## PROJET EOLIEN DE BREUILLAC COMMUNE DE PRIAIRES

MEMOIRE EN REPONSE A L'AVIS DE L'AUTORITE  
ENVIRONNEMENTALE DU 05 SEPTEMBRE 2018

**PARC EOLIEN de BREUILLAC**  
Groupe VALECO

Figure 161 : Répartition mensuelle de l'activité (en nombre de contacts par mois) (source : Les Snats, 2018)

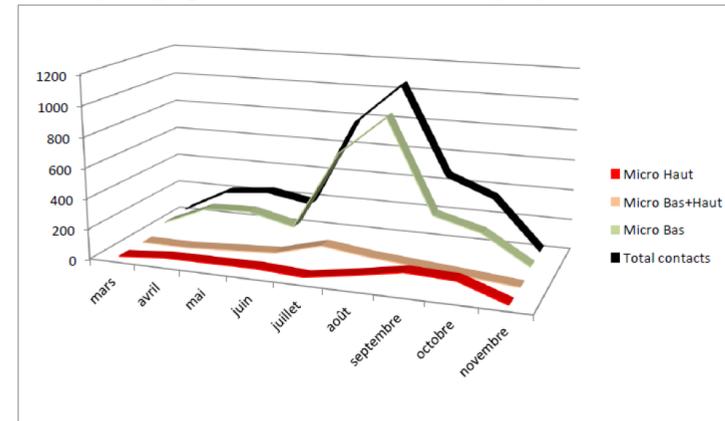
Il prévoit la mise en place d'un **plan de bridage**, avec un paramétrage plus soutenu pour les éoliennes E3 et E5<sup>11</sup>. Des suivis d'activités et de mortalités seront effectués en vue d'une adaptation éventuelle des paramètres du plan de bridage en cas de mortalité observée (cf. p. 592). Le porteur de projet propose également de programmer, en amont de la phase de construction, un suivi en continu de l'éolienne E5, en particulier en altitude, afin d'affiner le paramétrage du plan de bridage (cf. p. 560). **Il convient de noter que cette mesure, qui ne saurait apparaître comme une simple proposition, mériterait de figurer en tant qu'engagement précis dans les modalités de suivi, listées en page 596. La MRAe recommande également que les paramètres spécifiques proposés pour les éoliennes E3 et E5 soient justifiés et éventuellement corrigés au regard des recommandations disponibles<sup>12</sup>.**

Les paramètres du plan de bridage proposé se basent sur les résultats et l'analyse des écoutes en altitudes, réalisées sur le mât de mesure implanté sur le site, du 10 mars 2017 au 25 novembre 2017.

Ces écoutes ont été réalisées par le bureau d'étude LES SNATS à l'aide de deux micros positionnés à une hauteur de 3 mètres (micro bas) et à une hauteur de 80 mètres (micro haut).

L'analyse de ces données a permis de tracer les courbes d'activités mensuelles et journalières ci-après (page 246 et 249 de l'étude d'impact).

L'analyse du nombre de contacts corrélée aux données météorologiques récoltées sur le mât de mesure a montré une température seuil optimale de 12°C et une vitesse de vent seuil inférieure ou égale à 5m/s.

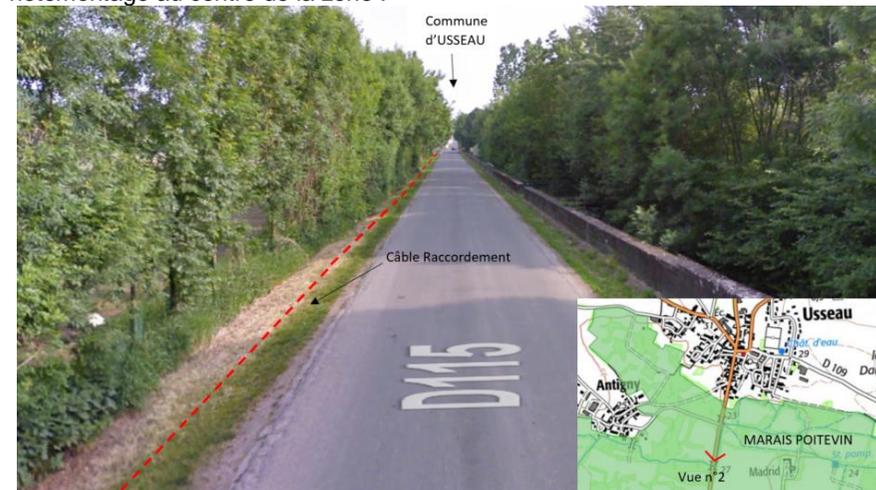
En outre, le dossier envisage deux hypothèses de raccordement électrique à un poste source (poste source de Saint-Florentin ou poste de Niort). Bien qu'indissociables du projet éolien, les incidences environnementales prévisibles des travaux de raccordement, ainsi que les mesures d'évitement-réduction d'impacts associés, ne sont pas présentées dans le dossier. **Il convient de compléter l'étude d'impact par l'analyse des incidences des travaux de raccordement sur l'environnement et la présentation des mesures d'évitement, de réduction, voire de compensation.**

La carte page suivante identifie une hypothèse de tracé pour relier le parc éolien de Breuillac jusqu'au poste source de Saint-Florent, cependant le tracé de raccordement final ne sera connu qu'après obtention de l'autorisation unique

Des photomontages ont été réalisés dans les zones naturelles d'intérêt écologique identifiées sur le passage du câble. Ces photomontages permettent d'analyser le possible impact de l'implantation du réseau électrique.
